PROJET GARE NOUVELLE DE NÎMES-MANDUEL-REDESSAN

DOSSIER DE DEMANDE D'AUTORISATION UNIQUE POUR LES INSTALLATIONS, OUVRAGES, TRAVAUX ET ACTIVITÉS (IOTA) SOUMIS À AUTORISATION AU TITRE DE L'ARTICLE L. 214-3 DU CODE DE L'ENVIRONNEMENT

Pièce I :
Avis obligatoires remis sur le projet et mémoire en réponse

PARTIE 1 : MEMOIRE EN REPONSE

Schéma des dimensionnements à l'échelle du périmètre de réflexion

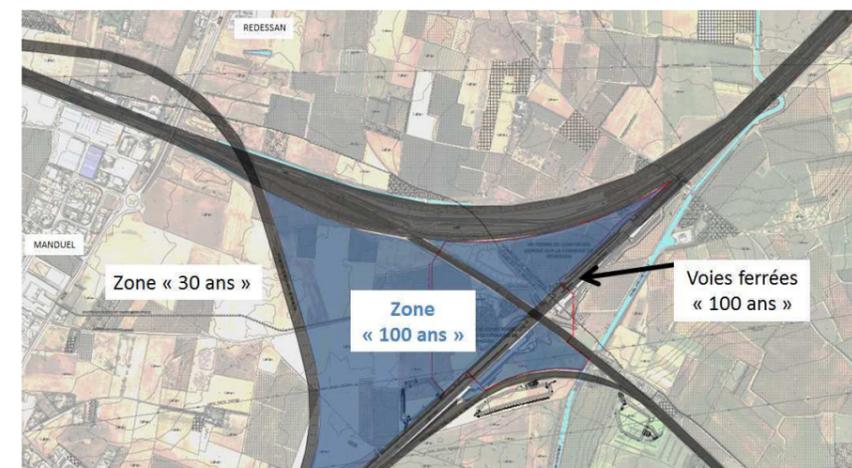
(p.27) « L'Ae recommande de présenter une évaluation dynamique du fonctionnement hydraulique à l'échelle du périmètre de réflexion, en particulier en situation de pluie exceptionnelle. »

Le périmètre de réflexion présenté ci-dessous est traversé par de nombreuses infrastructures ferroviaires (représentées en gris). Les infrastructures ferroviaires sont dimensionnées pour une pluie de retour centennale et ont été conçues afin de ne pas modifier ou aggraver le fonctionnement hydraulique existant.

Le site d'implantation de la gare nouvelle est encadré par des infrastructures ferroviaires qui limitent les possibilités de création d'exutoires, sauf à réaliser des travaux conséquents. Par sécurité et afin de garantir un fonctionnement de la gare lors d'épisodes pluvieux exceptionnels, il a été décidé de concevoir les aménagements hydrauliques de la gare avec une pluie de retour centennale.

PÔLE D'ÉCHANGE MULTIMODAL A MANDUEL (30)
 Contribution de l'Avenue de la Gare et de la RD3 modifiée
 (bruit ferroviaire non pris en compte)
 Carte de bruit horizontale à 4m - Période Diurne - Situation future avec projet 2050

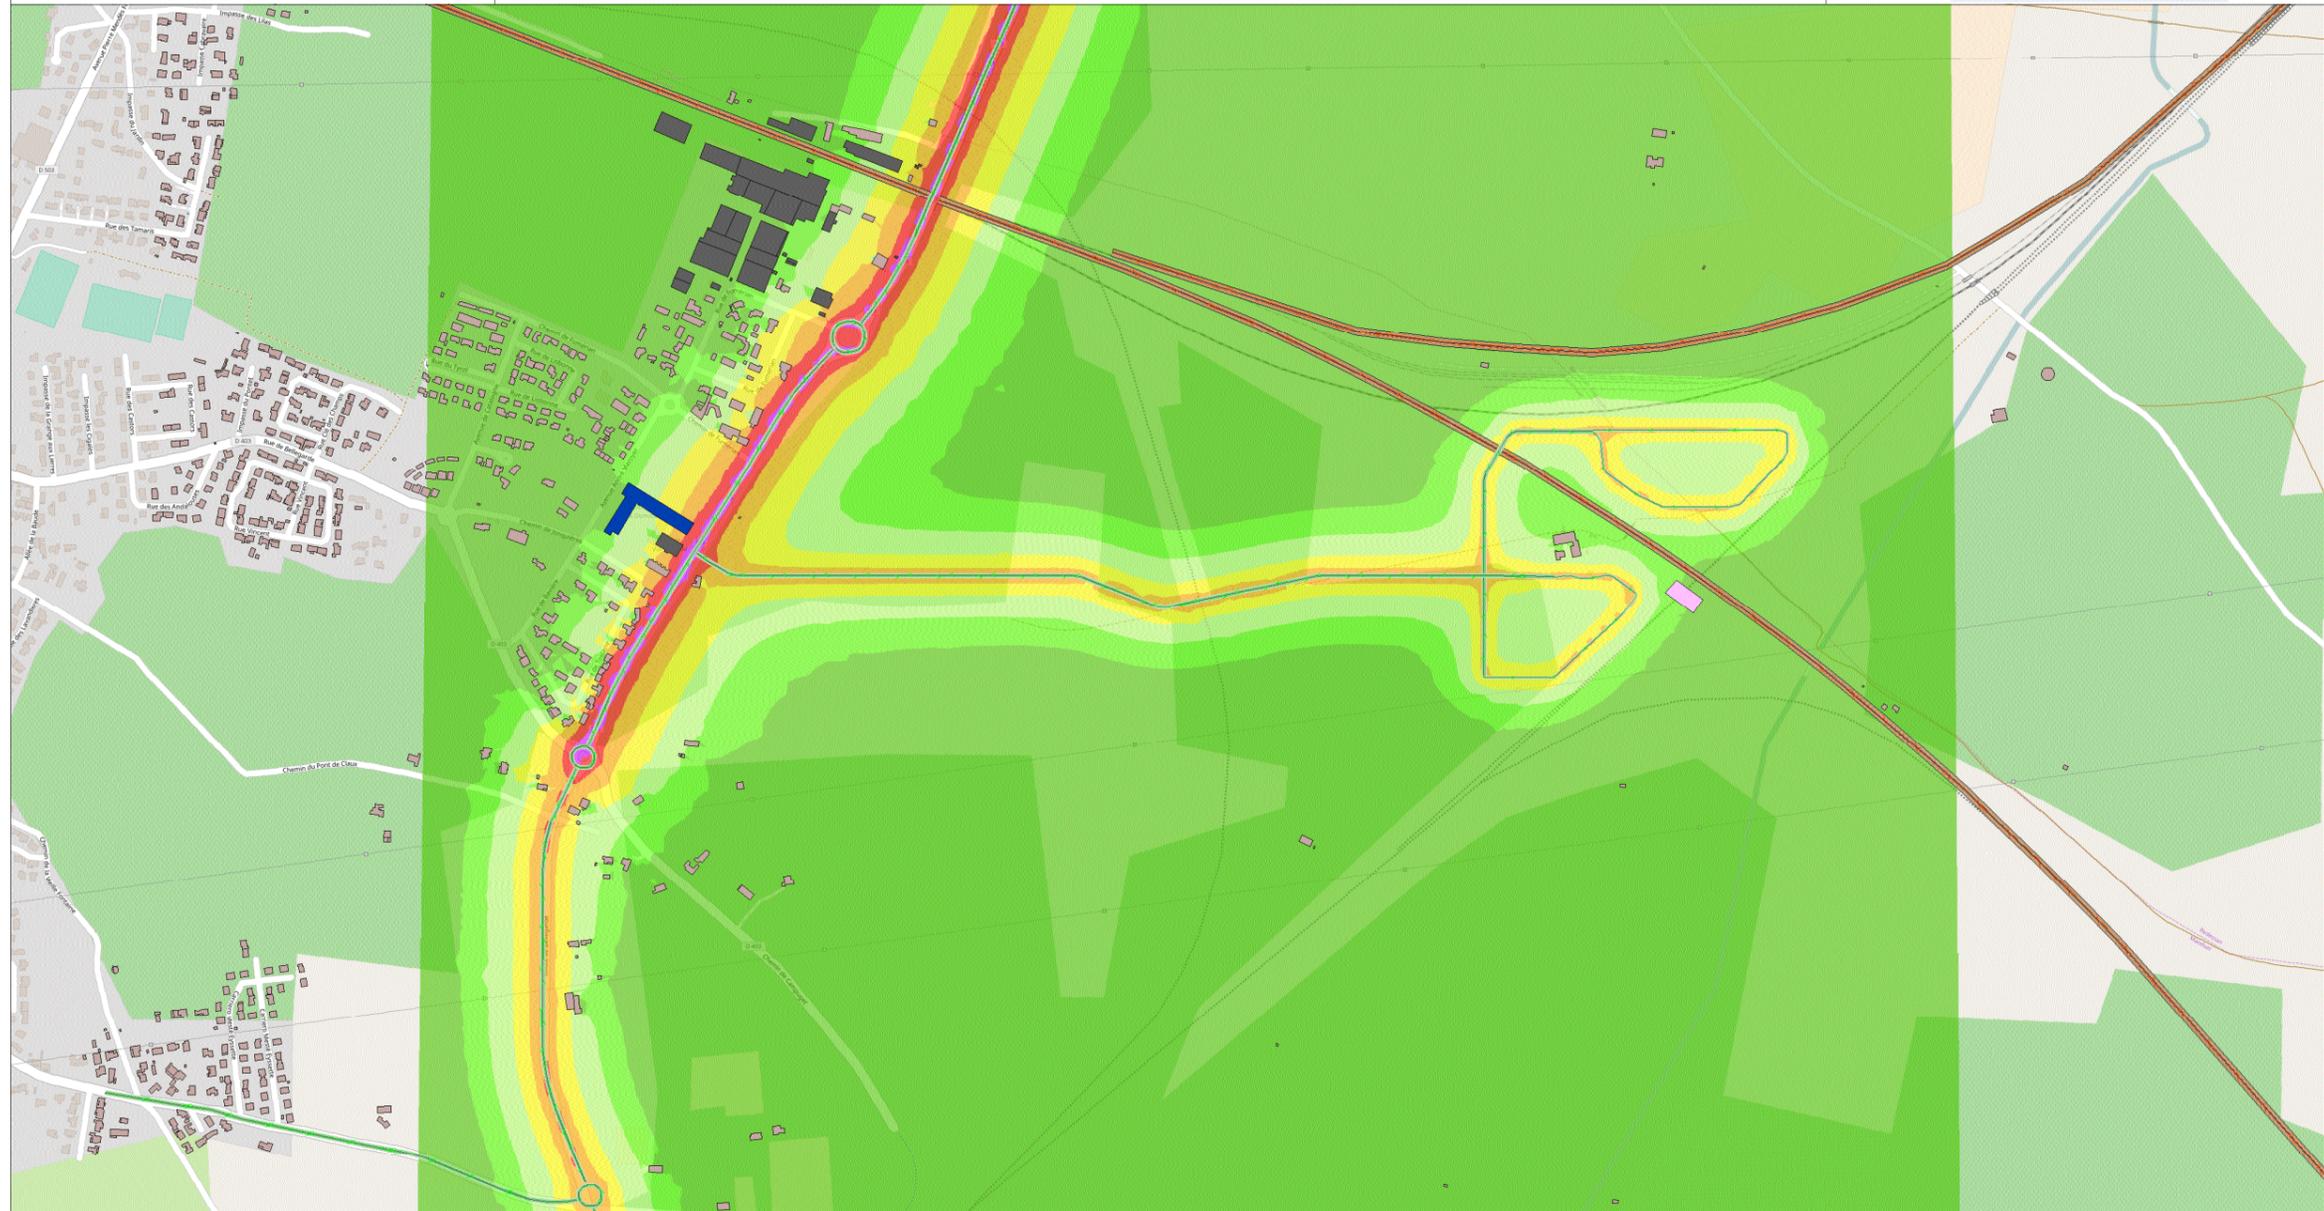
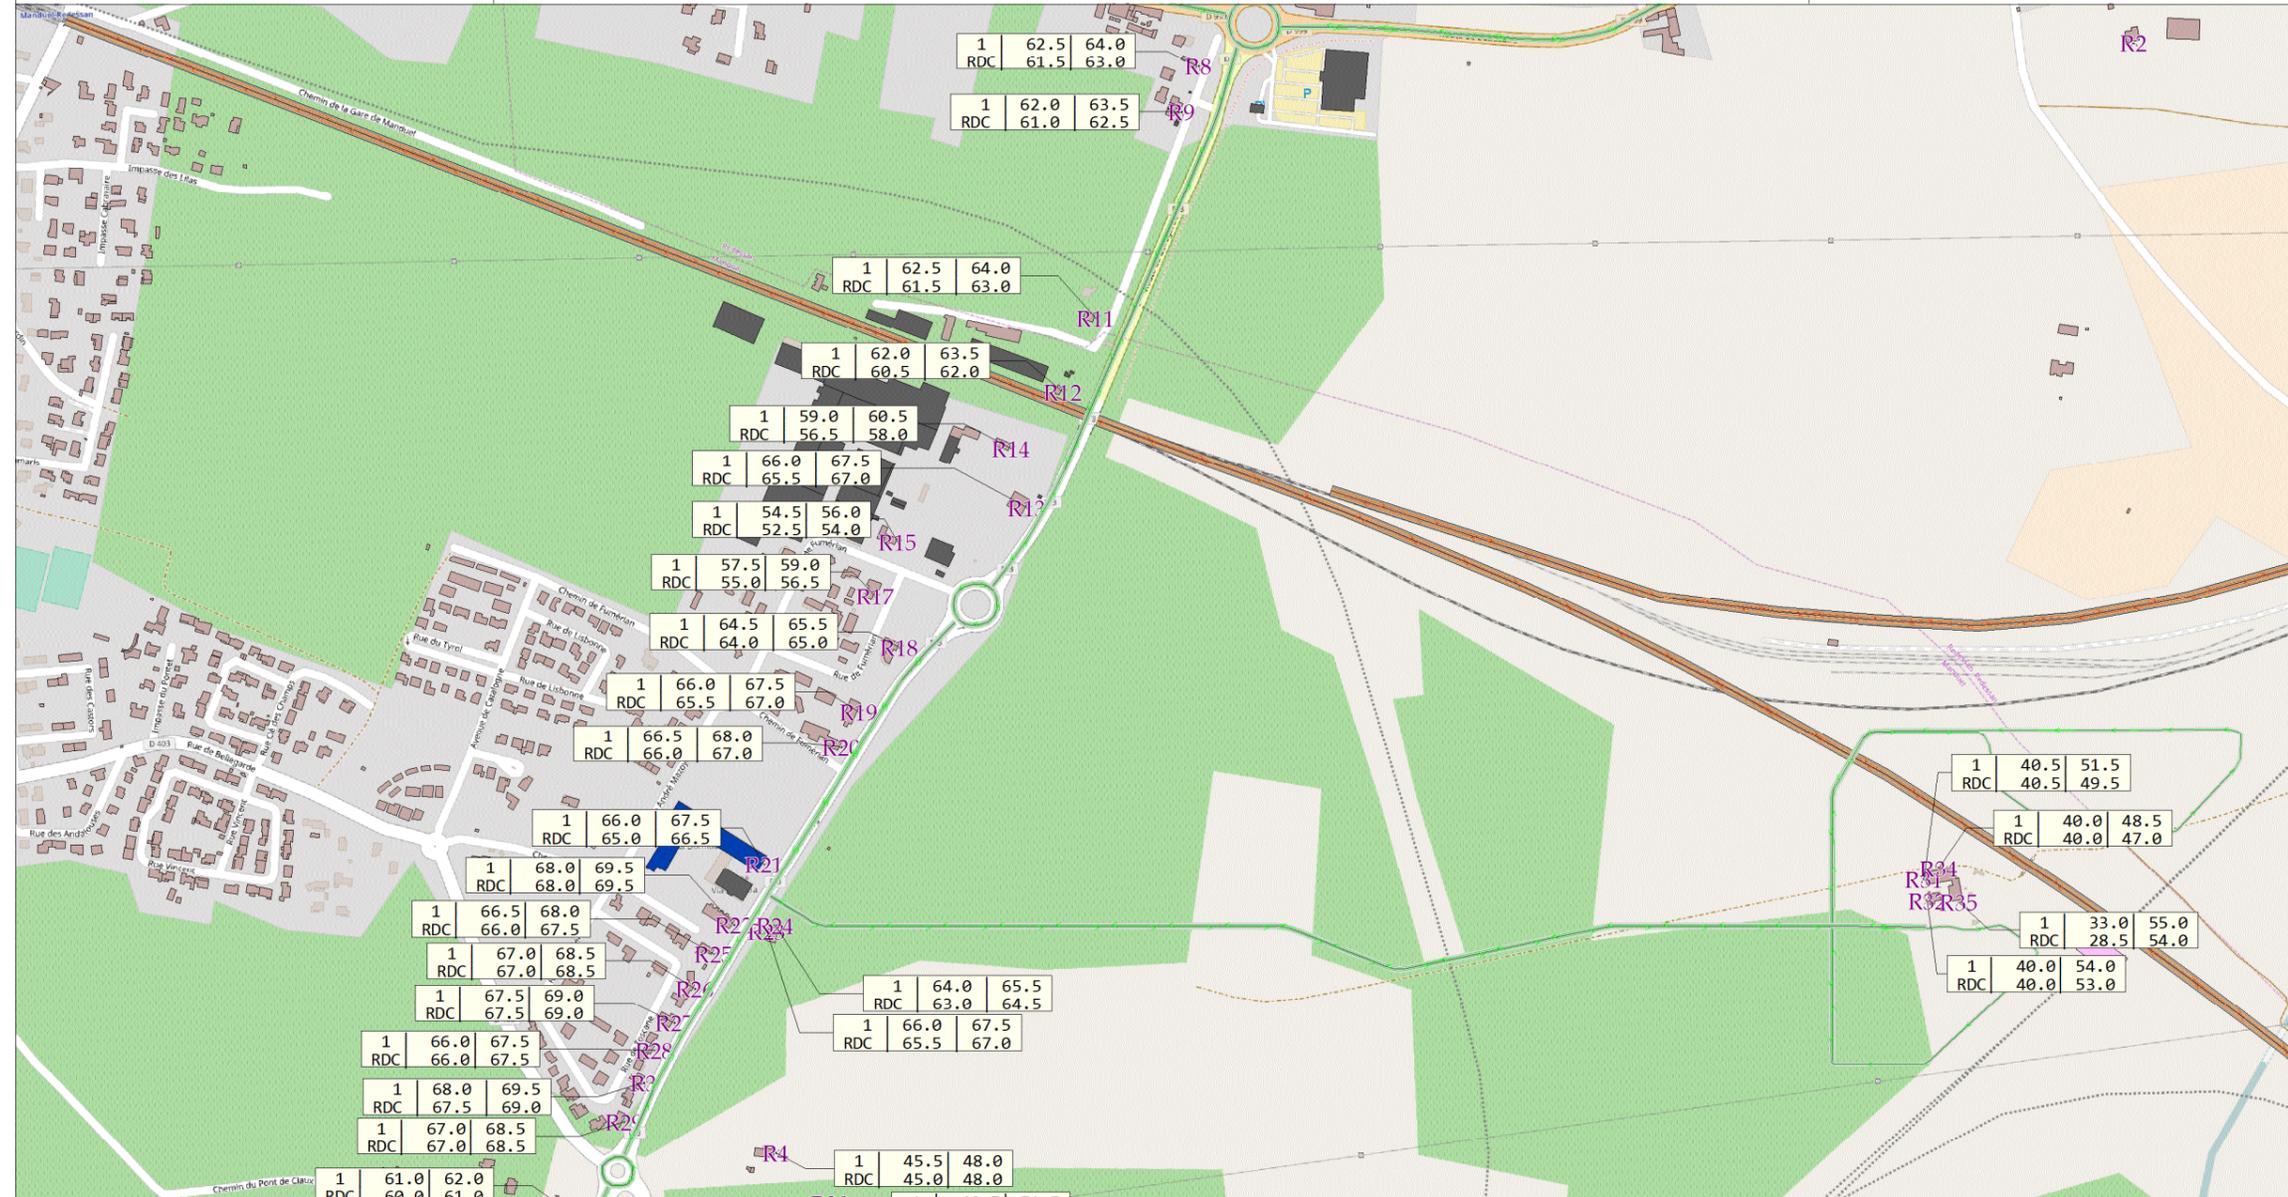
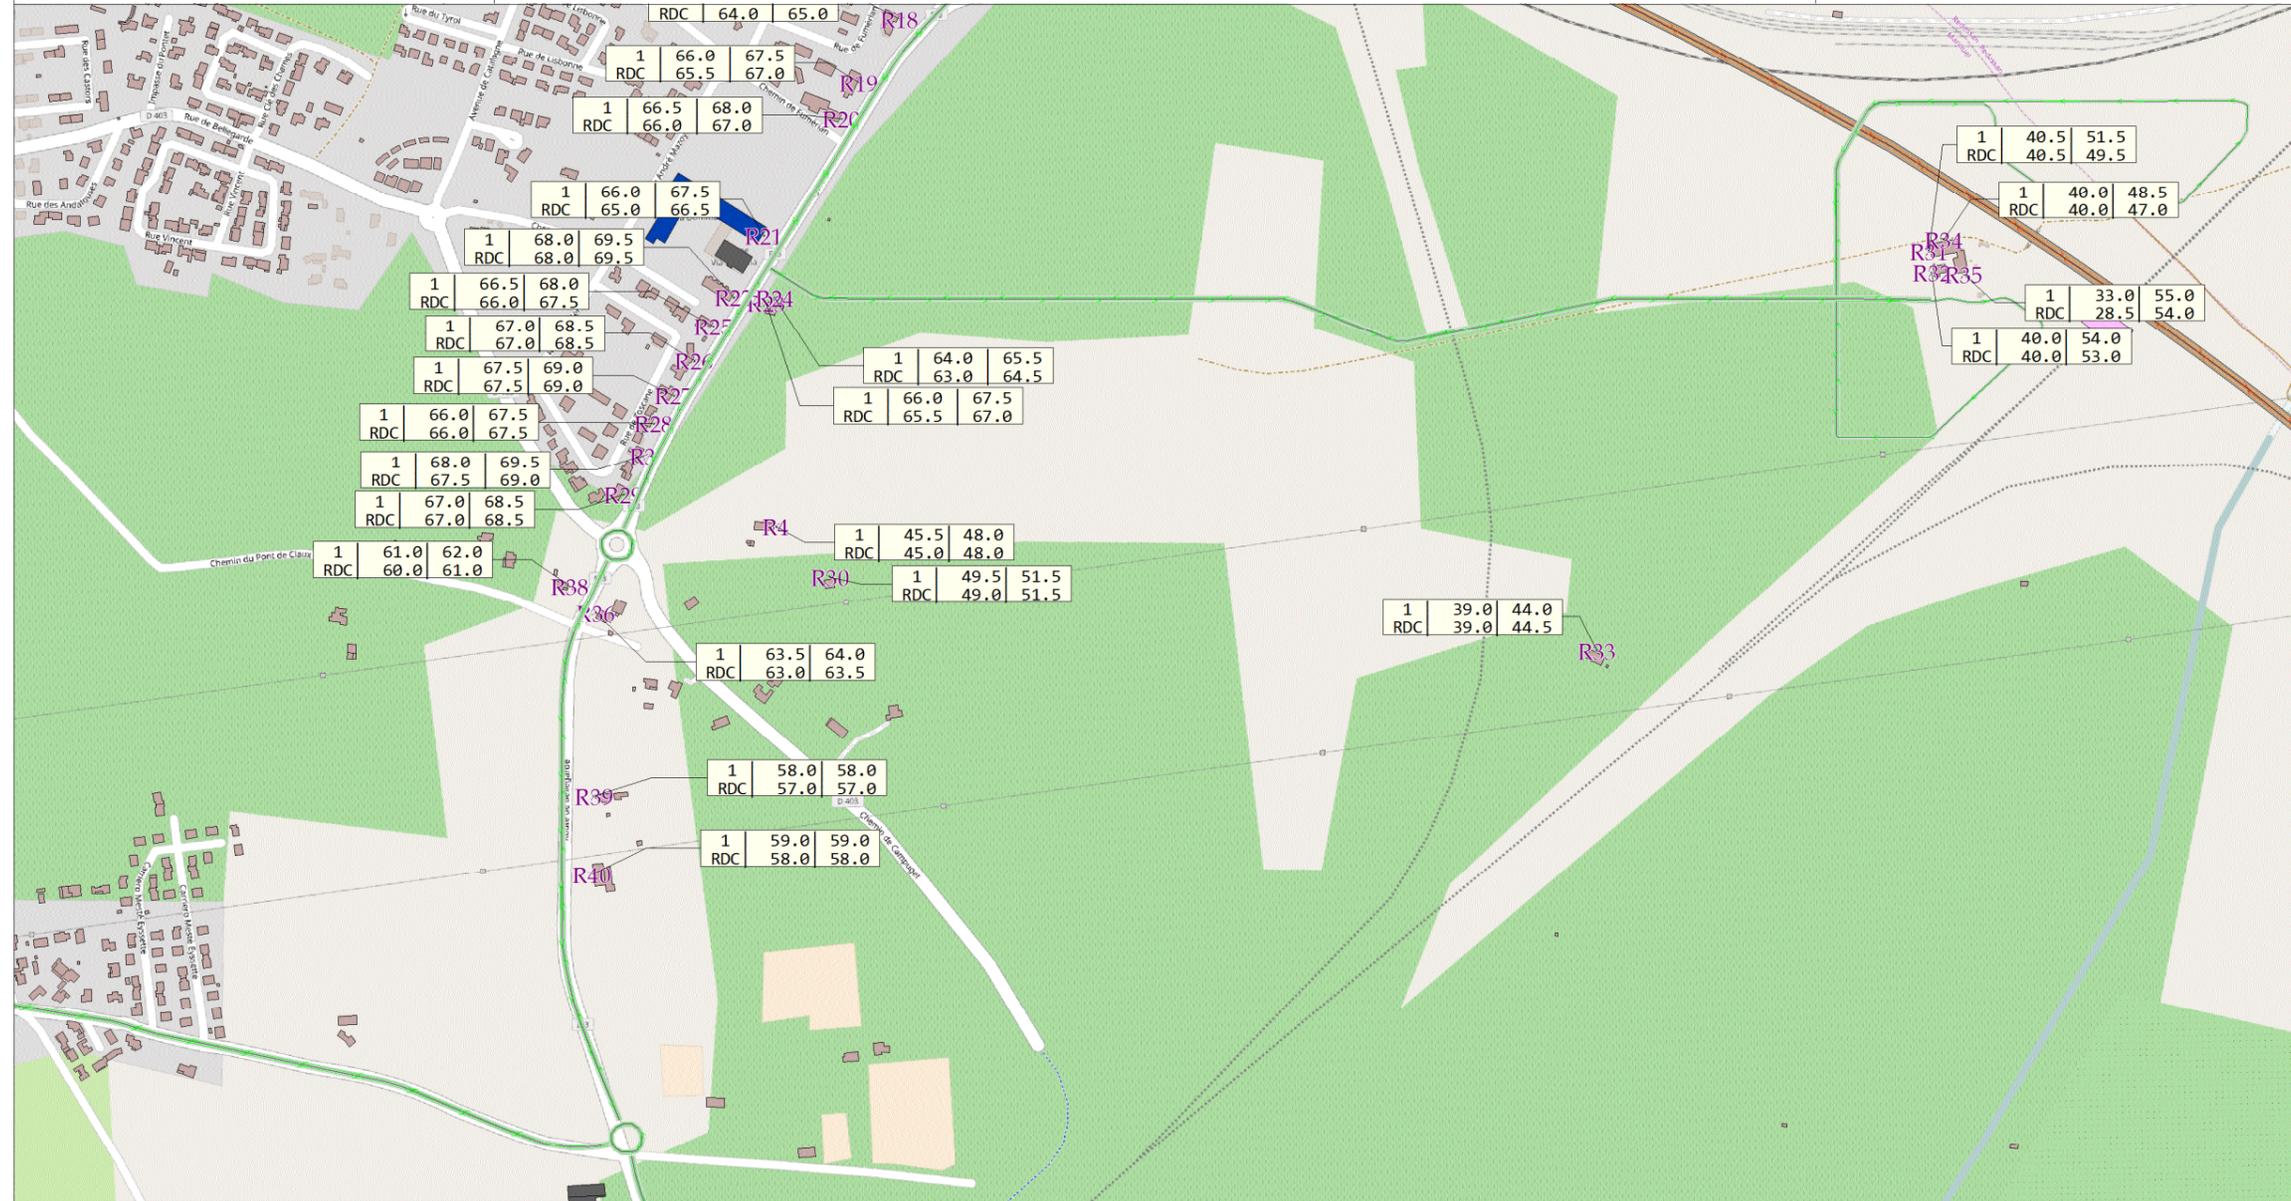
(p.30) « L'Ae recommande de reprendre le volet bruit de l'étude d'impact, notamment en le complétant par une évaluation des niveaux de bruit pour les bâtiments du périmètre de réflexion et le long des voiries adjacentes, aux différents horizons temporels (notamment 2020 et 2050) après avoir rappelé les protections prévues pour le CNM, et en précisant les mesures à prévoir le cas échéant, en fonction de ces données. »

Pour mémoire, aucune protection acoustique du CNM n'est prévue au droit de la gare nouvelle. Seule la liaison fret sera équipée de mesures anti-bruit.

L'évaluation des niveaux de bruit à l'horizon 2050 a été faite dans le cadre de ce mémoire en réponse. Les résultats sont présentés sur les cartes suivantes.

La RD3 modifiée induit une augmentation des niveaux de bruit limitée à 1,5 dB(A), ce qui en fait une modification non significative au sens réglementaire du terme. Il n'y a donc à ce titre aucune mesure compensatoire à prévoir dans le cadre de l'application de la réglementation.

Figure 5 : Périmètre de ZAD. Source : étude d'impact (p. 473)

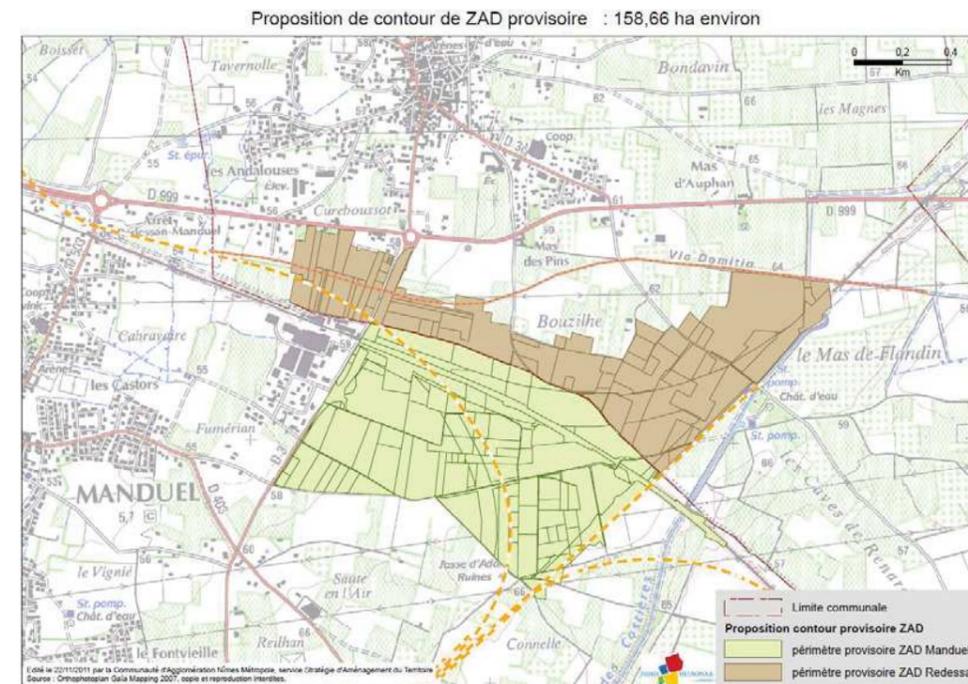
²⁰ Il incluait en revanche l'intégralité du PUM et, désormais d'une partie de la ZAD (selon les pages, le dossier évoque une ZAD de 280 ha et la carte reprise en figure 5 du présent avis indique 158,66 ha).

Figure 9 : emprise du parking longue durée avant et après mise en œuvre de la mesure de réduction concernant l'habitat du Lézard ocellé. Source : demande de dérogation "espèces protégées"

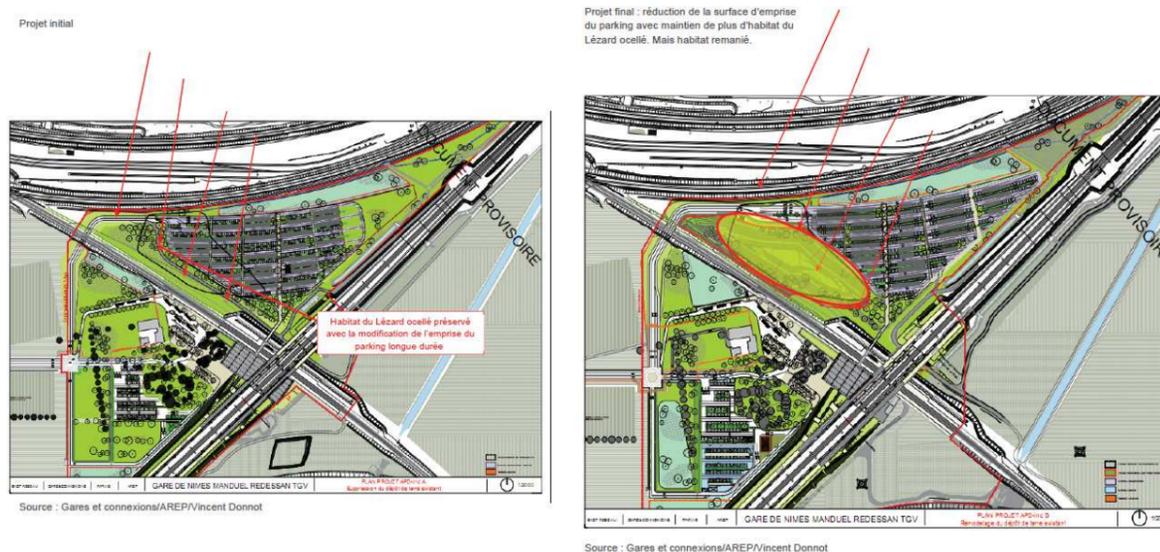
En matière d'évitement ou de réduction en phase de conception, la seule mesure présentée est la limitation d'emprise du parking longue durée (755 places) de façon à limiter la destruction d'habitat du Lézard ocellé. Le dossier n'indique toutefois pas si une solution alternative, soit de relocalisation de ce parking, soit d'un aménagement différent a été étudiée dans l'objectif de limiter plus fortement voire d'annuler cette destruction d'habitats.

Pour la complète information du public, l'Ae recommande de mieux justifier l'emplacement et les modalités de construction du parking longue durée, eu égard à la destruction d'habitats du Lézard ocellé, que son implantation actuellement projetée entraînera.

Concernant spécifiquement l'habitat du Lézard ocellé, les variantes étudiées et le choix d'implantation du parking Nord sont expliqués et illustrés dans le *chapitre 7.4.2.2.1., pages 279 – 280 de l'étude d'impact*.

Les cartes présentées dans l'étude d'impact montrent que l'habitat du Lézard ocellé a été évité au maximum, et qu'un déplacement vers le nord-est du parking n'aurait pas permis de réduire les surfaces touchées, puisque l'habitat de ce reptile ne se situe pas strictement sous l'emprise du parking, mais le long d'un remblai longeant le nord des voies Nîmes – Tarascon.

Toutefois, le remaniement de ce remblai, malgré sa restitution et son réaménagement en faveur du Lézard ocellé (murets, blocs et cailloux, strate herbacée courte, peu d'arbres, ...), couplé à un comportement de l'espèce farouche et assez sensible à la densité humaine et ses activités, a convaincu SNCF Réseau à comptabiliser l'entièreté de ces surfaces d'habitat sous le périmètre travaux de la gare nouvelle lors du calcul de l'impact résiduel. Ces surfaces sont donc compensées, étant considérées comme détruites par l'emprise du projet de gare, comme cela est indiqué au *chapitre 2.2.1., partie IV, page 148 du dossier de dérogation au titre des espèces protégées*.
